TRANS/WP.29/2005/35  
7 April 2005

ПРОЕКТ ИСПРАВЛЕНИЯ 3 К ДОПОЛНЕНИЮ 15 К ПОПРАВКАМ  
СЕРИИ 04 К ПРАВИЛАМ № 16

(ремни безопасности)

Передано Рабочей группой по пассивной безопасности (GRSP)

Чертеж 1 - Габариты ISO/F3 для полноразмерной ДУС, устанавливаемой по направлению движения (высота 720 мм) - КЛАСС РАЗМЕРА А ISOFIX

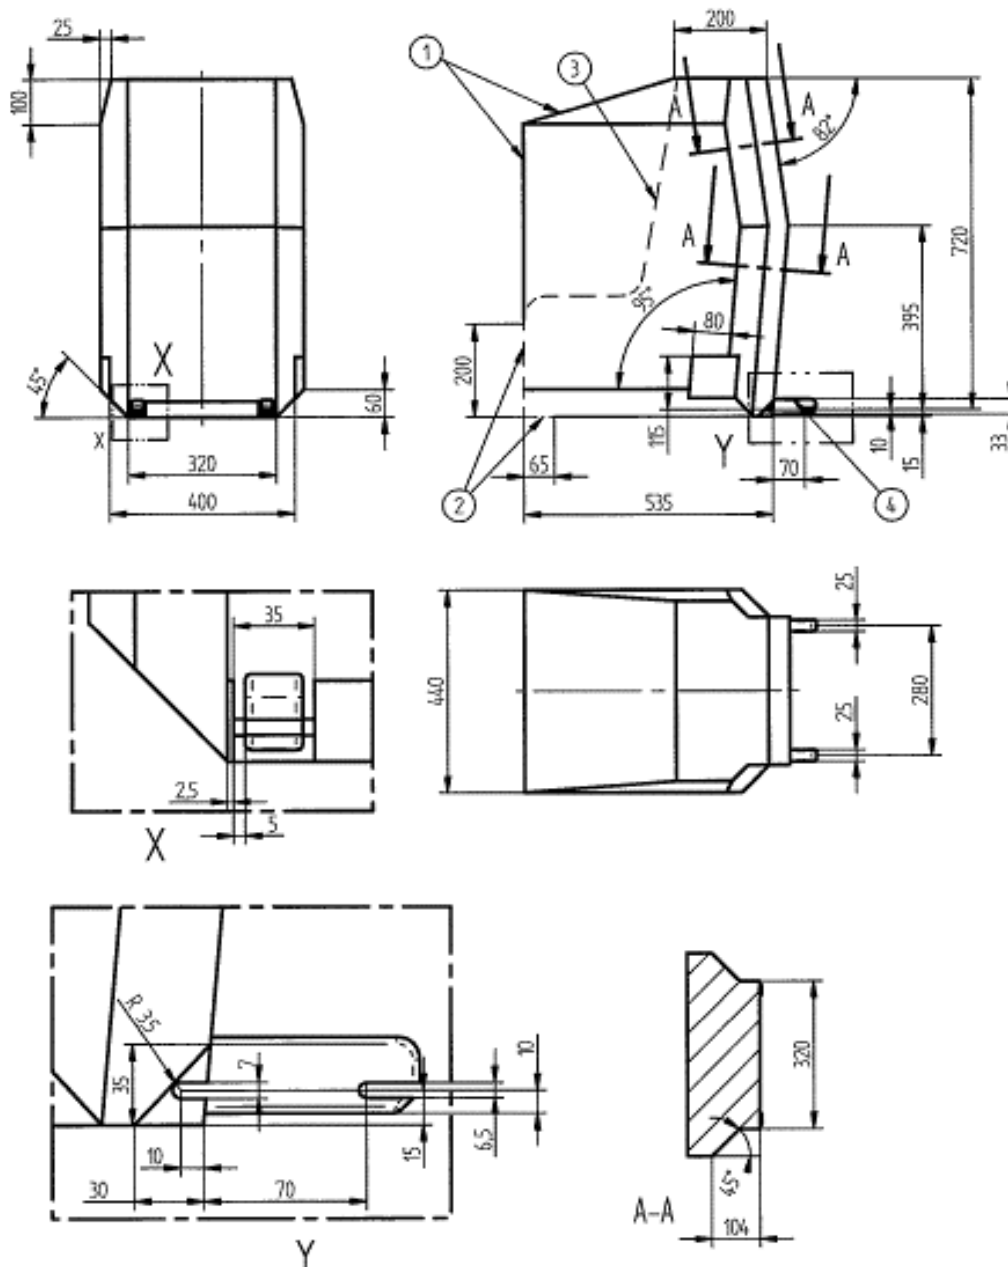
Приложение 17 - Добавление 2, пункты 4.1-4.7 изменить следующим образом:

"4.1 Три проекции полноразмерной детской удерживающей системы, устанавливаемой по направлению движения

- 1 Ограничения степени свободы в направлении вперед и вверх
- 2 Пунктиром отмечена допустимая зона выступа опоры или аналогичного устройства
- 3 Нет
- 4 Дополнительные спецификации зоны расположения соединения приведены в Правилах № 44

Чертеж 2 - Габариты ISO/F2 для среднеразмерной ДУС, устанавливаемой по направлению движения (высота 650 мм) – КЛАСС РАЗМЕРА В ISOFIX

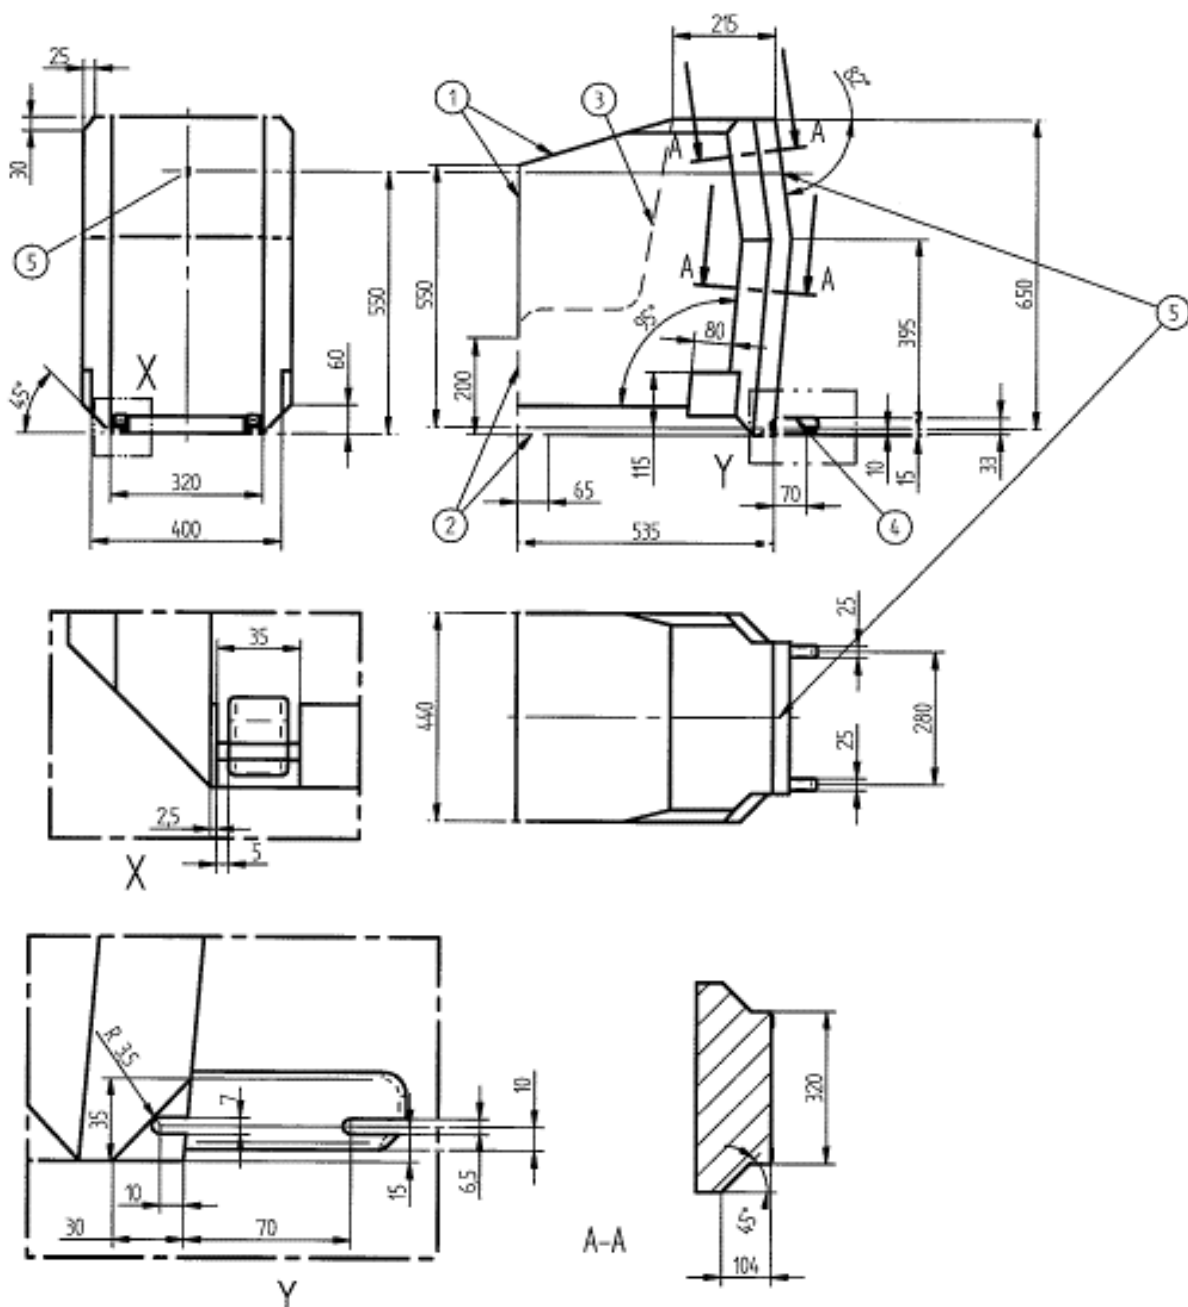
4.2 Три проекции среднеразмерной детской удерживающей системы для детей младшего возраста, устанавливаемой по направлению движения

- 1 Ограничения степени свободы в направлении вперед и вверх
- 2 Пунктиром отмечена допустимая зона выступа опоры или аналогичного устройства
- 3 Нет
- 4 Дополнительные спецификации зоны расположения соединения приведены в Правилах № 44
- 5 Точка крепления верхней лямки

Чертеж 3 - Габариты ISO/F2X для второго варианта среднеразмерной ДУС, устанавливаемой по направлению движения (высота 650 мм) – КЛАСС РАЗМЕРА В1 ISOFIX

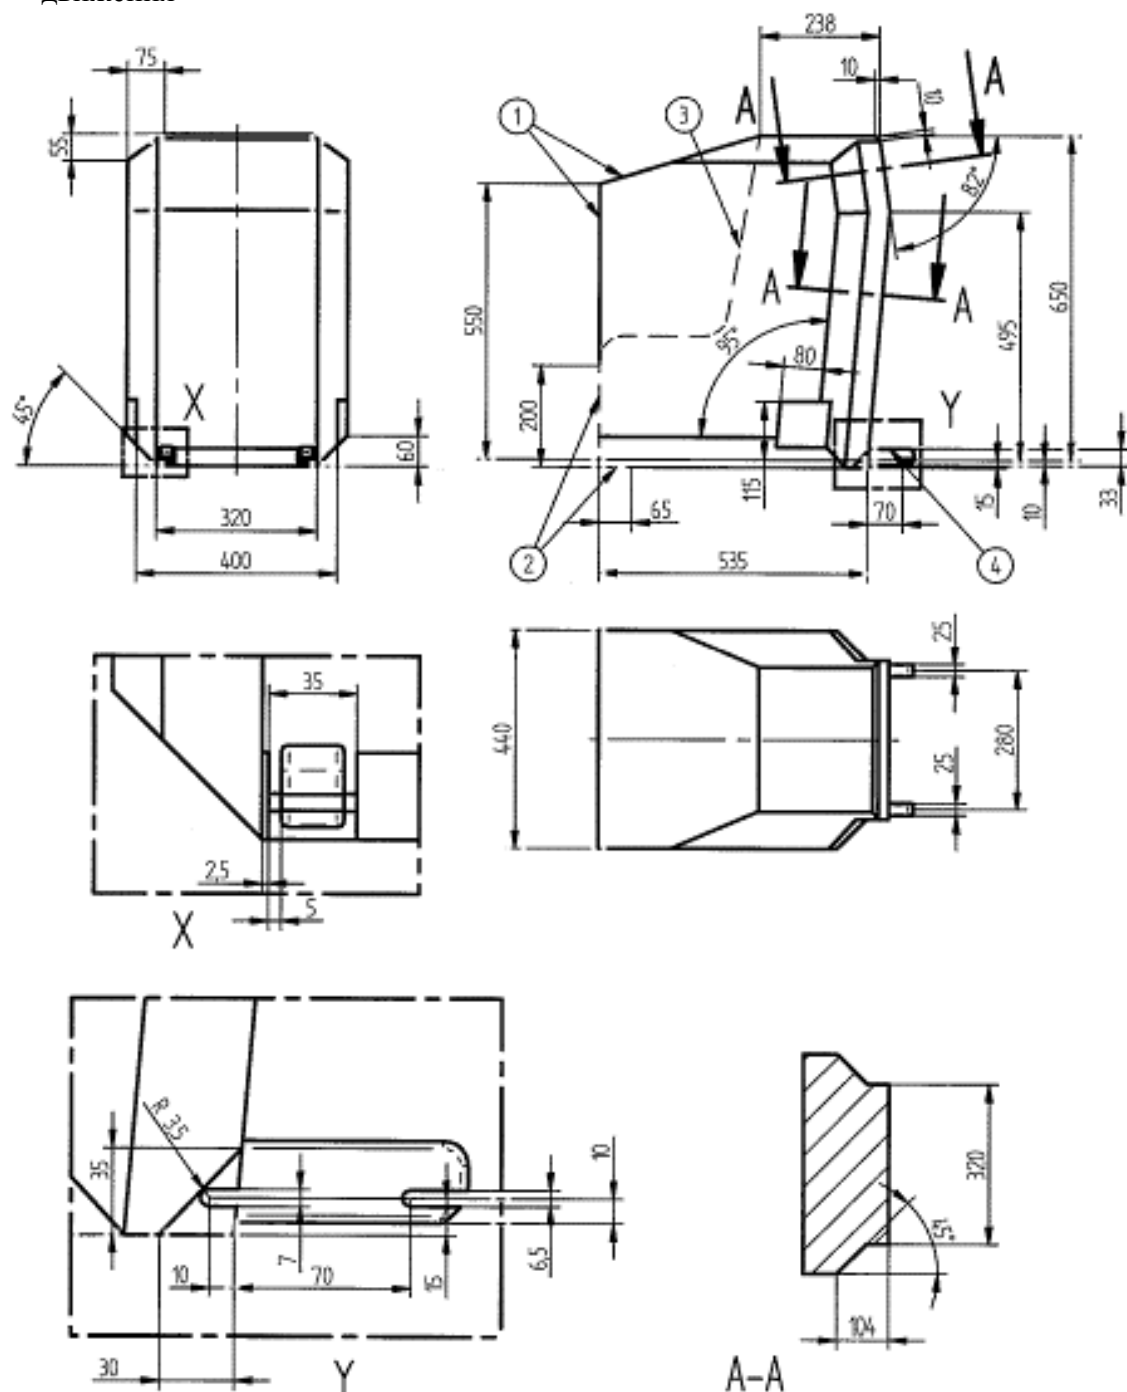
4.3 Три проекции второго варианта среднеразмерной детской удерживающей системы для детей младшего возраста, устанавливаемой по направлению движения

- 1 Ограничения степени свободы в направлении вперед и вверх
- 2 Пунктиром отмечена допустимая зона выступа опоры или аналогичного устройства
- 3 Нет
- 4 Дополнительные спецификации зоны расположения соединения приведены в Правилах № 44

Чертеж 4 - Габариты ISO/R3 для полногабаритной ДУС для детей младшего возраста, устанавливаемой против направления движения - КЛАСС РАЗМЕРА С ISOFIX

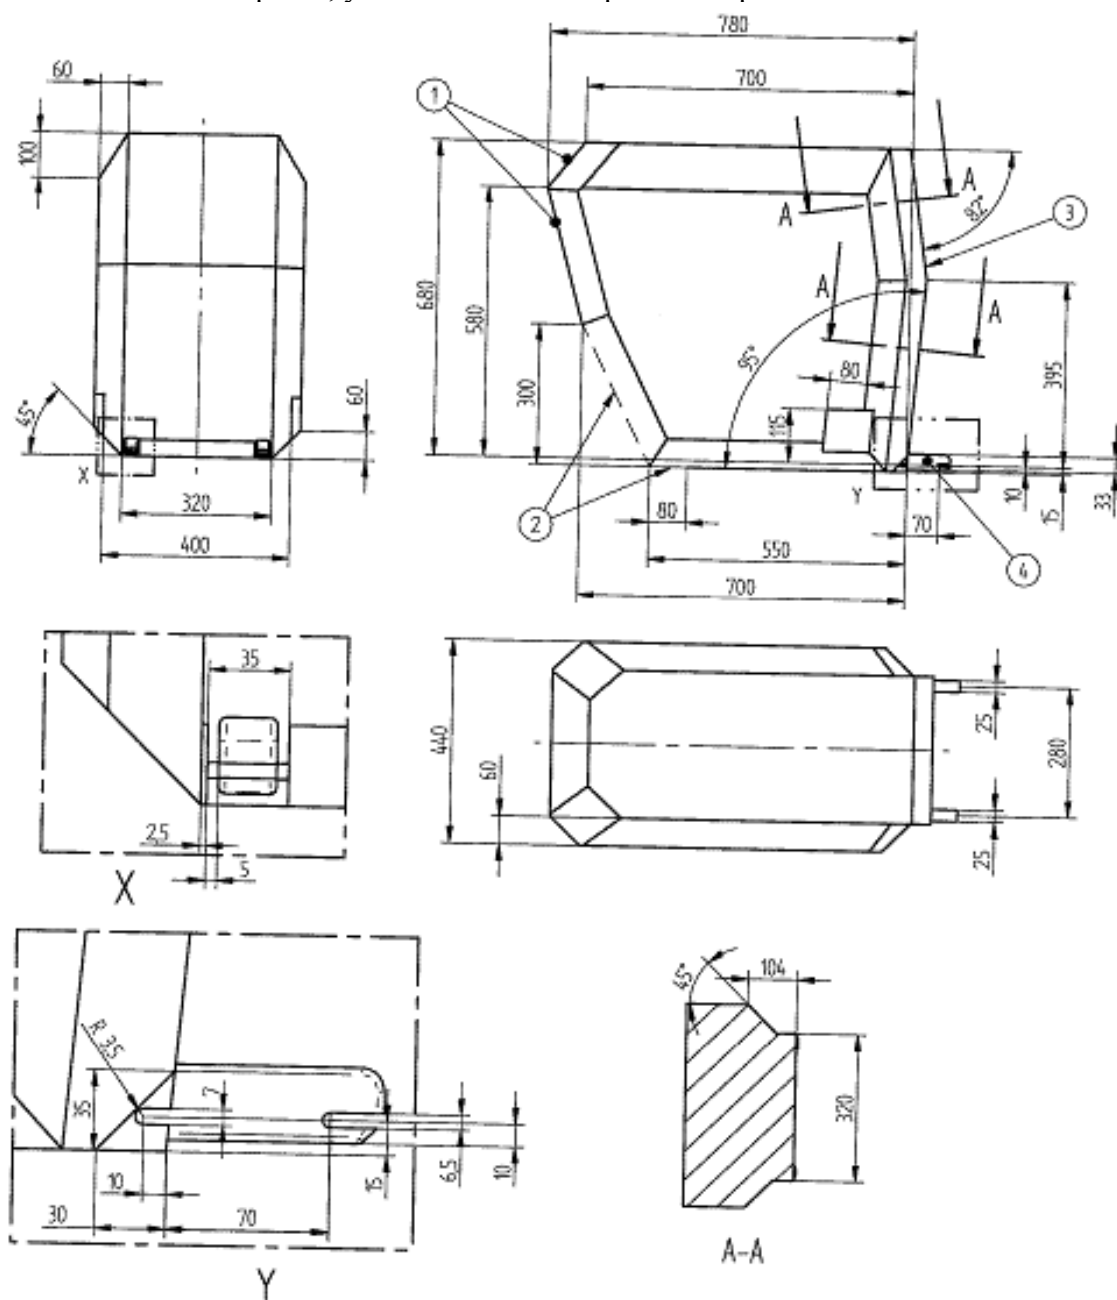
4.4 Три проекции полногабаритной детской удерживающей системы для детей младшего возраста, устанавливаемой против направления движения

- 1 Ограничения степени свободы в направлении назад и вверх
- 2 Пунктиром отмечена допустимая зона выступа опоры или аналогичного устройства
- 3 Ограничение перемещения в направлении назад (справа на чертеже) указано на чертеже 2 устройства, устанавливаемого по направлению движения
- 4 Дополнительные спецификации зоны расположения соединения приведены в Правилах № 44

Чертеж 5 - Габариты ISO/R2 для среднегабаритной ДУС для детей младшего возраста, устанавливаемой против направления движения - КЛАСС РАЗМЕРА D ISOFIX

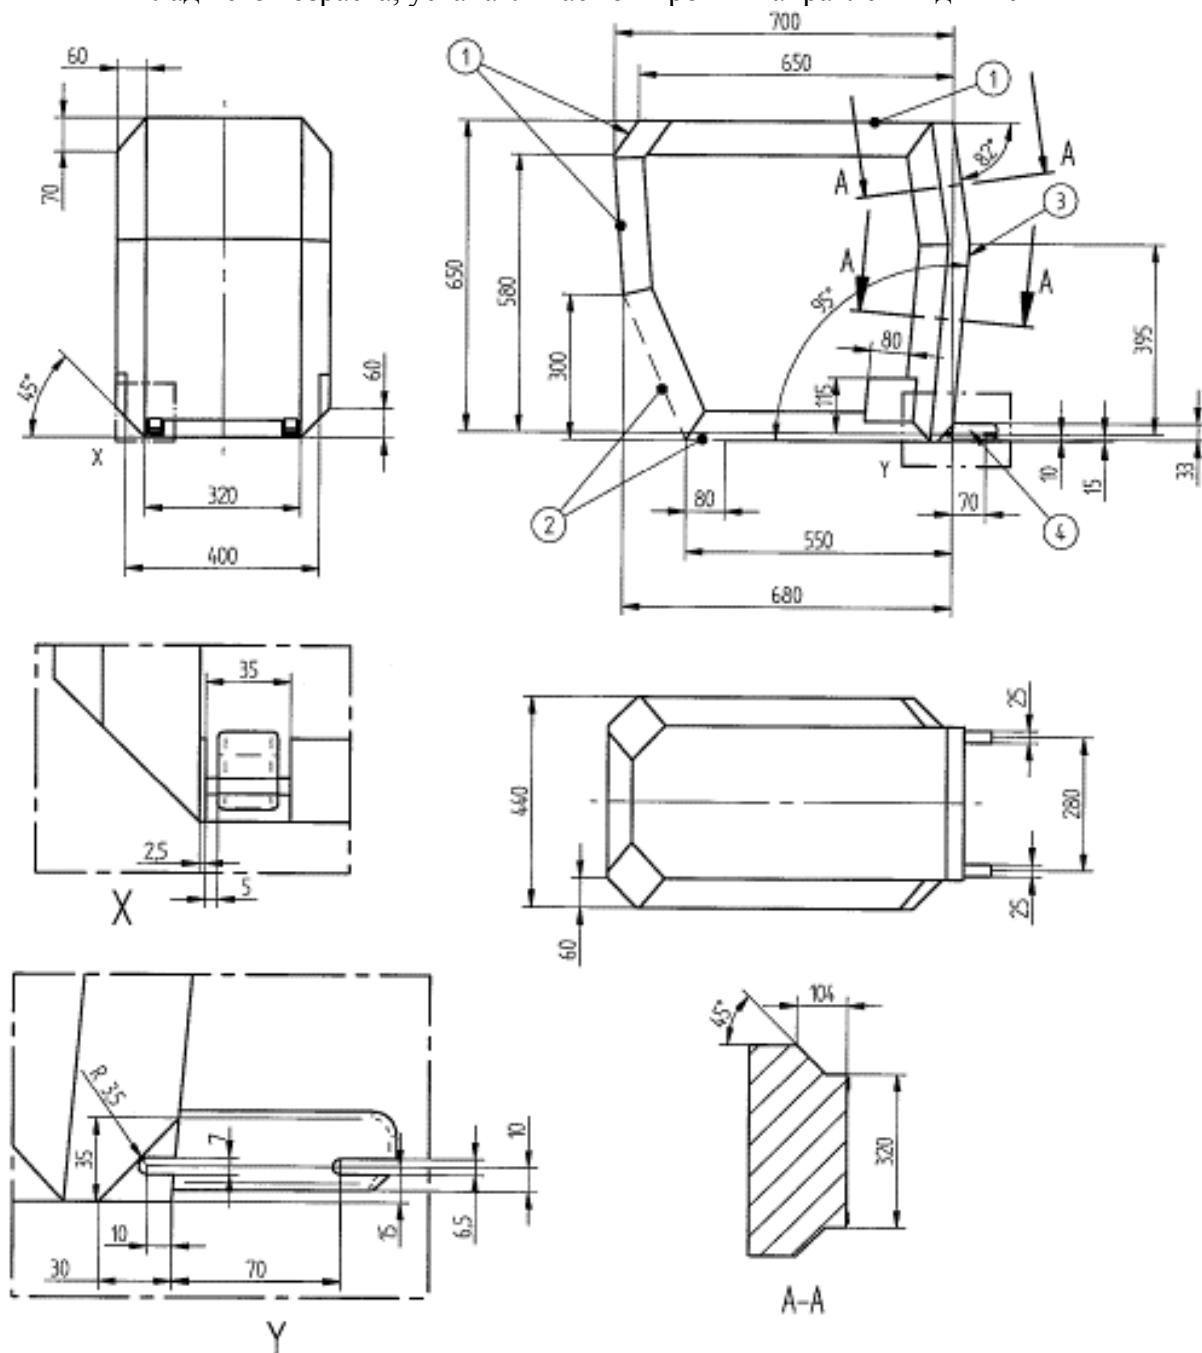
4.5 Три проекции среднегабаритной детской удерживающей системы для детей младшего возраста, устанавливаемой против направления движения

- 1 Ограничения степени свободы в направлении назад и вверх
- 2 Пунктиром отмечена допустимая зона выступа опоры или аналогичного устройства
- 3 Ограничение перемещения в направлении назад (справа на чертеже) указано на чертеже 2 системы, устанавливаемой по направлению движения
- 4 Дополнительные спецификации зоны расположения соединения приведены в Правилах № 44

Чертеж 6 - Габариты ISO/R1 для ДУС, предназначенной для младенцев и устанавливаемой против направления движения - КЛАСС РАЗМЕРА E ISOFIX

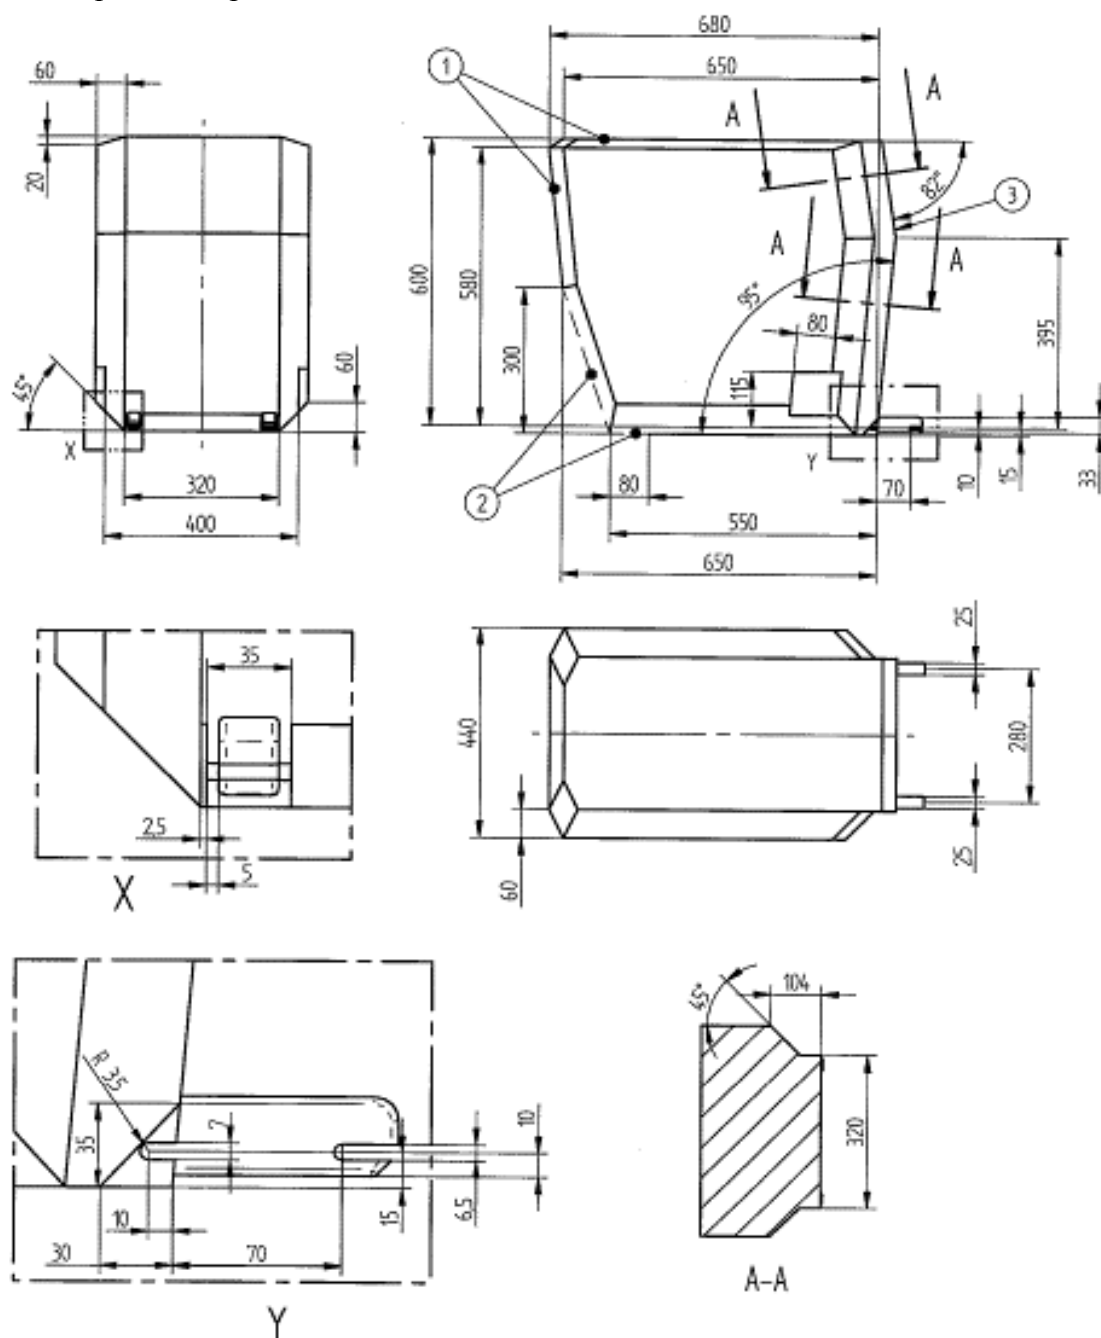
4.6 Три проекции детской удерживающей системы для младенцев, устанавливаемой против направления движения

- 1 Ограничения степени свободы в направлении назад и вверх
- 2 Пунктиром отмечена допустимая зона выступа опоры или аналогичного устройства
- 3 Ограничение перемещения в направлении назад (справа на чертеже) указано на чертеже 2 системы, устанавливаемой по направлению движения
- 4 Дополнительные спецификации зоны расположения соединения приведены в Правилах № 44

Чертеж 7 - Габариты для бокового положения ДУС - ISO/L1 - КЛАСС РАЗМЕРА F ISOFIX либо для ее "зеркального отображения" - ISO/L2 - КЛАСС РАЗМЕРА G ISOFIX"

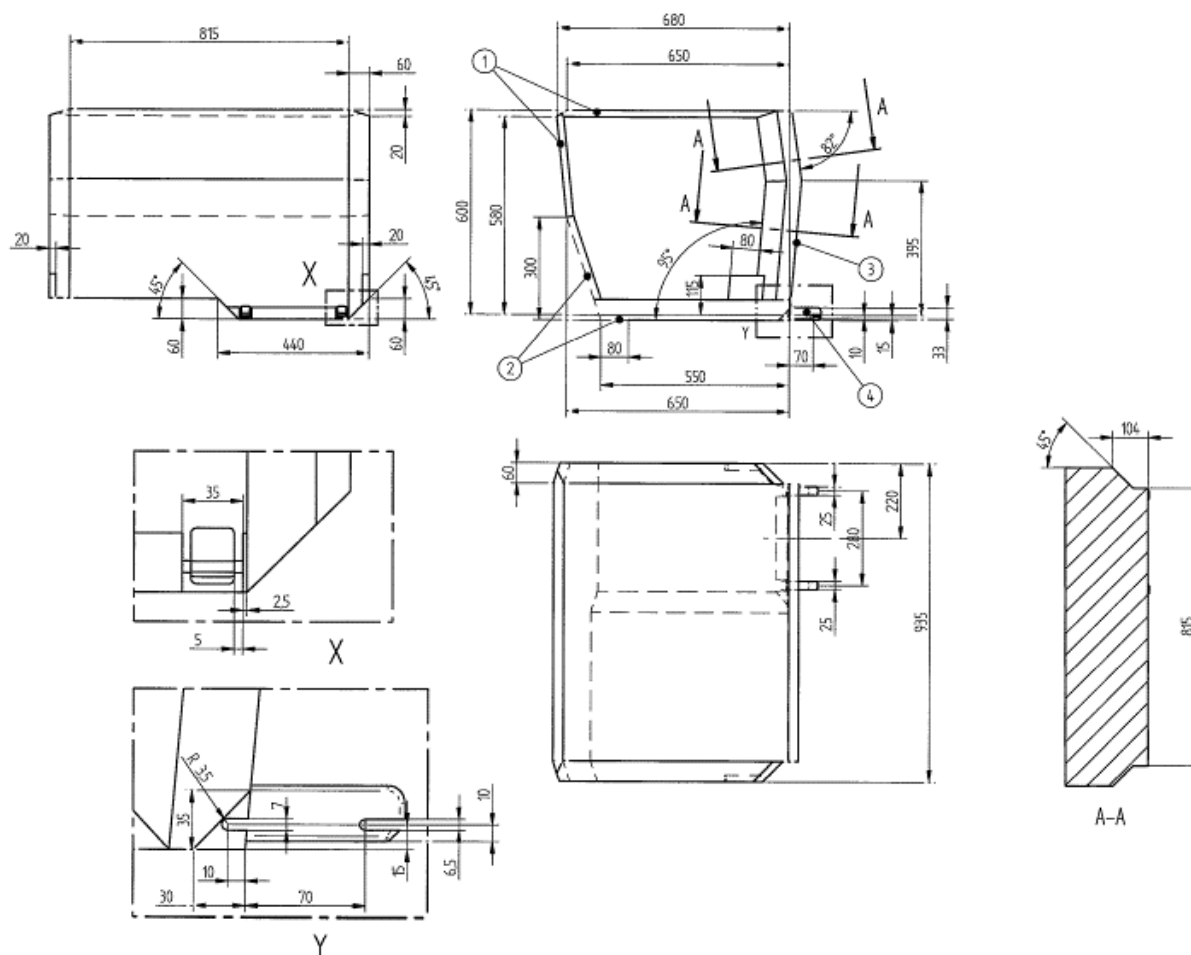
4.7 Три проекции детской удерживающей системы, устанавливаемой в боковом положении

- 1 Ограничения степени свободы в направлении назад и вверх
- 2 Пунктиром отмечена допустимая зона выступа опоры или аналогичного устройства
- 3 Ограничение перемещения в направлении назад (справа на чертеже) указано на чертеже 2 системы, устанавливаемой по направлению движения
- 4 Дополнительные спецификации зоны расположения соединения приведены на чертежах 2 и 3 в ISO 13216-1
